**IMPIANTO EOLICO "CASONI DI ROMAGNA"**  
**COMUNI DI MONTERENZIO E CASTEL DEL RIO**  
**PROVINCIA DI BOLOGNA – REGIONE EMILIA ROMAGNA**

**PROCEDURA DI VERIFICA DI ASSOGGETTABILITÀ A VIA**

**DOCUMENTO DI RISPOSTA ALLA RICHIESTA DI INTEGRAZIONI**  
**DELLA REGIONE EMILIA ROMAGNA DEL 23/12/2024**

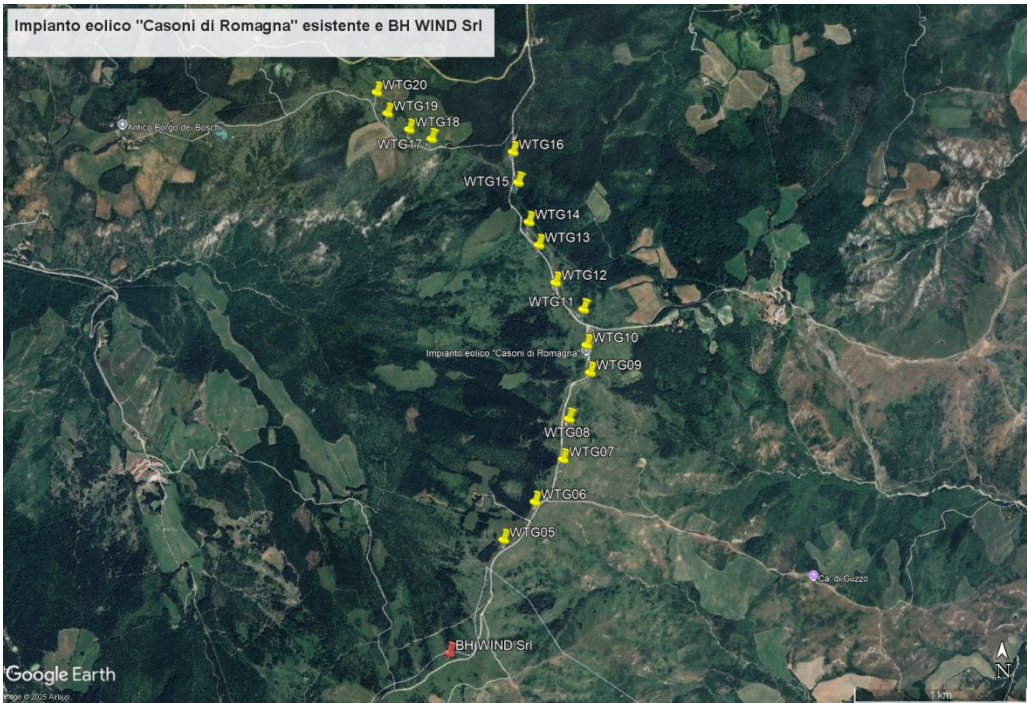
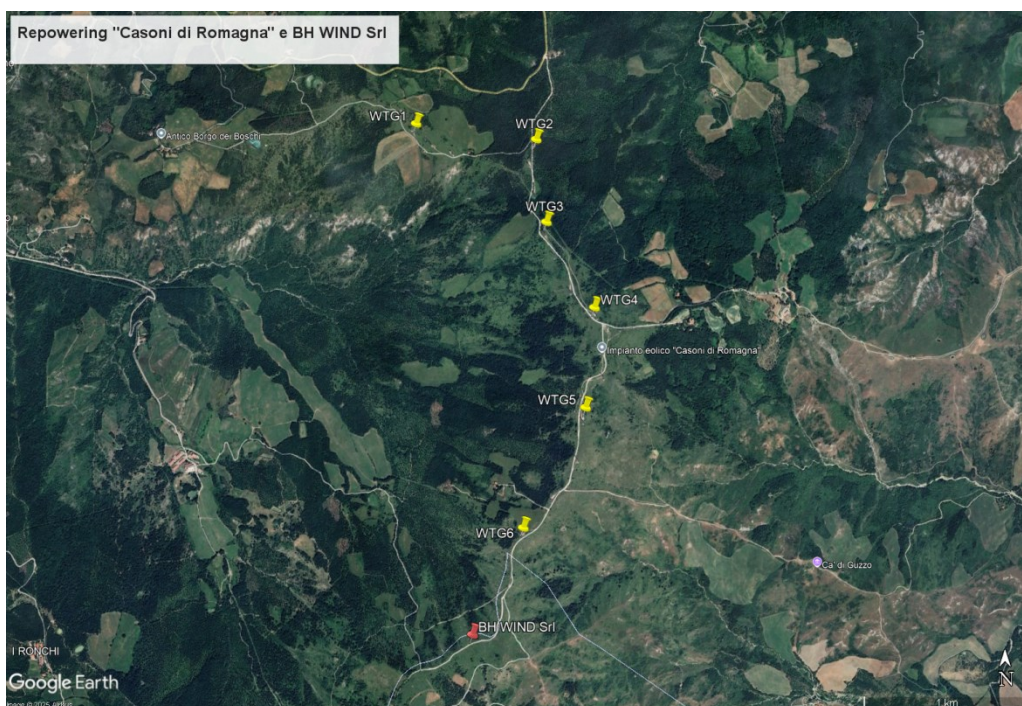
In data 13/12/2024 la regione Emilia-Romagna ha acquisito un'osservazione da parte della società BH WIND Srl relativamente al progetto impianto eolico "Casoni di Romagna". Nel documento BH WIND Srl dichiara di essere controinteressata alla eventuale autorizzazione e realizzazione del progetto presentato dalla scrivente società AGSM AIM POWER Srl.

BH WIND Srl ha presentato in data 30/09/2024 un progetto per l'installazione di un aerogeneratore con potenza nominale di 999 kW nel Comune di Firenzuola (FI), che interessa anche i comuni di Monterenzio (BO) e Castel del Rio (BO).

BH WIND Srl dichiara che il progetto "Casoni di Romagna" interferisce in modo significativo con il suo progetto di impianto eolico, comportando alcuni effetti negativi su di esso.

Di seguito sono indicate sia le osservazioni presentate da BH WIND Srl (in riquadro colorato) che le controdeduzioni del proponente AGSM AIM POWER Srl, come richiesto dalla regione Emilia-Romagna.
